**SEZIONE TUTELA E VALORIZZAZIONE DEL PAESAGGIO**

**Oggetto:** [ID\_VIP: 7923] Istanza per il rilascio del provvedimento di VIA PNIEC-PNRR nell'ambito del provvedimento unico in materia ambientale ai sensi dell'art. 27 del D.Lgs. n. 152/2016 e ss.mm.ii., relativa al progetto di un impianto eolico composto da n. 10 aerogeneratori, di potenza unitaria pari a 5,6 MW, per un totale di 56 MW da ubicare nel Comune di Francavilla Fontana (BR), in località "Masseria Vizzo", e per le opere di connessione alla RTN saranno interessati anche i Comuni di Taranto, Grottaglie (TA) e Villa Castelli (BR).

Proponente: ITW Francavilla S.r.l.

Fig. 3 Estratto da impianti FER DGR 2122/12 disponibile su SIT puglia

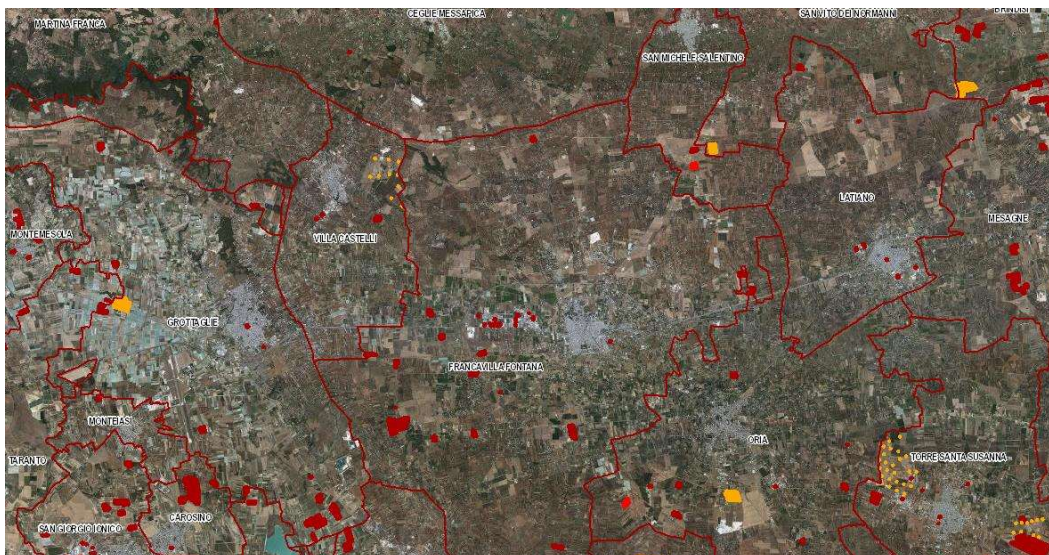
L'impianto in progetto si collocherebbe in continuità con un impianto esistente (a circa 800 m) dall'aerogeneratore più vicino appartenente al Parco Eolico "Masseria Renna" nel Comune di Villa Castelli (BR) composto da 10 aerogeneratori per una potenza installata di 20 MW.

Fig. 5 Sovrapposizione del Parco eolico con l'ulteriore contesto di paesaggio "paesaggio rurale", esito conferenza di servi per l'adeguamento del PUG (Piano Urbanistico Comunale) di Francavilla Fontana al PPTR.

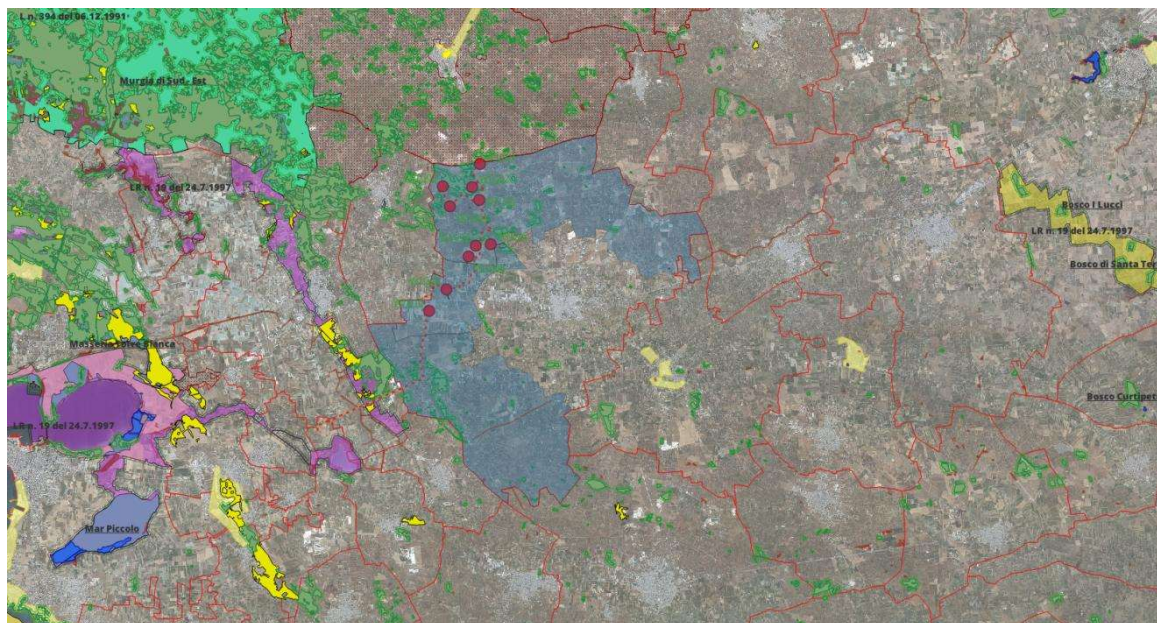
Il posizionamento delle torri con un layout di impianto che interessa così estese porzioni di territorio agricolo, con le relative opere annesse (nuova viabilità, viabilità da adeguare risultando le strade poderali esistenti non idonee per l'attraversamento e costruzione di impianti di taglia industriale, etc..) per effetto dei necessari interventi di sbancamento, dei significativi movimenti di terra, della demolizione degli elementi strutturanti quel paesaggio (rete dei muretti a secco, espanto di ulivi...), nonché modifica della compagine vegetale (abbattimento di filari arborei presenti lungo i muretti a secco, eliminazione di formazioni riparali, espanto e reimpianto di ulivi) comporterebbe una modifica non solo della funzionalità ecologica del territorio ma soprattutto dei caratteri strutturali di quel particolare paesaggio agricolo.

Il progetto d'impianto in disamina, invece di contrastare il consumo di suoli agricoli e naturali a fini infrastrutturali ed edilizi (ob. 2.7 Sez. C2 Scheda d'ambito 9) ne acuisce la portata prevedendo un'occupazione di territorio di circa 100 Ha di superficie per l'allocazione delle varie componenti di impianto.

Le torri per dimensione e disposizione, collocate in assenza di un principio ordinatore, generano un effetto di frammentazione del paesaggio e di disordine percettivo, incidendo sulle relazioni funzionali, storiche, visive e culturali che caratterizzano la struttura della figura territoriale della **Campagna Brindisina**, ponendosi in contrasto con politiche di valorizzazione e salvaguardia del territorio regionale promosse sia a livello Ministeriale e Regionale con il contratto di Fiume "**Canale Reale**", che con l'adeguamento del PUG (Piano Urbanistico Comunale) di Francavilla Fontana al PPTR. Il Piano Urbanistico comunale, dopo una intensa attività di confronto fra Regione, Soprintendenze locali, Ministero della Cultura e grande dispendio di risorse pubbliche, ha infatti riconosciuto quali aree meritevoli di tutela le aree interferite da progetto, inserendole in un nuovo ambito di tutela paesaggistica quale l'UCP paesaggio rurale (art. 143, comma 1, lett. e, del Codice) con la seguente motivazione: "*parti di territorio rurale la cui valenza paesaggistica è legata alla singolare integrazione fra identità paesaggistica del territorio e cultura materiale che nei tempi lunghi della storia ne ha permesso la sedimentazione dei caratteri*".
